Änderungsantrag zu Anlagen 9 und 11 AVV : Nr 9

Titel	Präzisierung Kennzeichen CT Anlage 11
Änderungsantrag von: EVU / Halter / andere Stellen	SNCF
Änderungsantrag zu:	<input type="checkbox"/> Anlage 9 <input checked="" type="checkbox"/> Anlage 11
Verfasser:	Geoffroy Maille, SNCF
Ort, Datum:	Mainz, 24.03.2015
Kurzbeschreibung:	Das CT Zeichen ist an Wagen für Verkehre durch den Ärmelkanaltunnel von und nach Großbritannien nicht mehr erforderlich. Das Zeichen soll in der Anlage 11 AVV präzisiert werden.

Auszug aus Anlage 11 Punkt 2.11

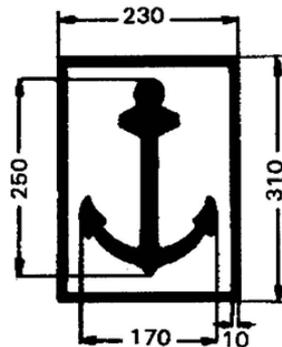
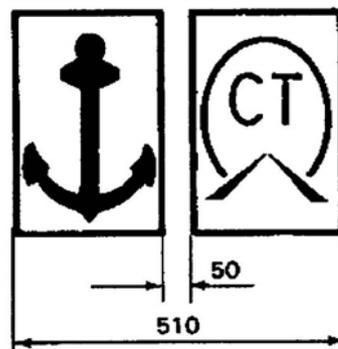
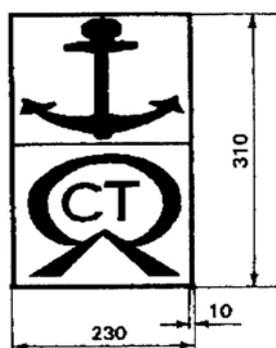
Da das CT Zeichen gemäß der Betreibervorschrift der **Infrastruktur NETWORK RAIL (Ärmelkanaltunnel - lien fixe transmanche, LFT)** nicht mehr erforderlich ist, muss es in der Anlage 11 AVV präzisiert werden.

Das CT Zeichen soll in der Anlage 11 AVV genauer umschrieben werden, da keine Erforderlichkeit in der Betreibervorschrift der **Infrastruktur NETWORK RAIL (Ärmelkanaltunnel - lien fixe transmanche, LFT)** besteht.

Bedeutung: Diese Anschrift erhalten nur Wagen, die im Verkehr mit den Eisenbahnen Großbritanniens zugelassen sind und zwar nach Bild 1 oder Bild 2 oder ihre Kombination nach Bild 3a, 3b und 3c.

Hinweis: Diese beiden Zeichen sind für den Zugang zum Ärmelkanaltunnel (Frethun bis Dollands Moor) und die Hochgeschwindigkeitsstrecke HS1 von Dollands Moor nach London Saint-Pancras International nicht erforderlich.
